SERVICE INFO – INA 0026

Utskiftning av generatorremskive 535 0117 10 med Friløpremskive OAP 535 0105 10

Modell:	Dacia, Renault
LuK-AS-No. gammel:	535 0117 10
LuK-AS-No. ny:	535 0105 10
OE nr.:	
Renault	77 00 110 616
Generator nr.:	82 00 323 137

Figur 3: Visning over utskiftningen

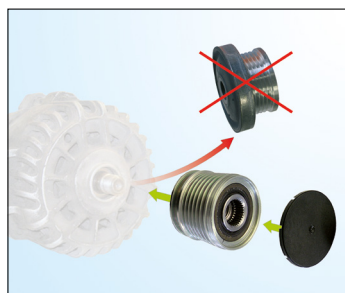
1. Løsne spenneren og fjern kileremmen
2. Kontroller alle remdrevkomponenter for skade - skift ut skadede komponenter
3. Fjern den opprinnelige remskiven fra generatoren (se fig. 3)
4. Monter friløpremskiven OAP 535 0105 10 med det relevante spesialverktøyet (se fig. 4)
5. Monter tetningshetten på friløpremskiven OAP – Sørg for at den sitter godt fast!
6. Monter kileremmen
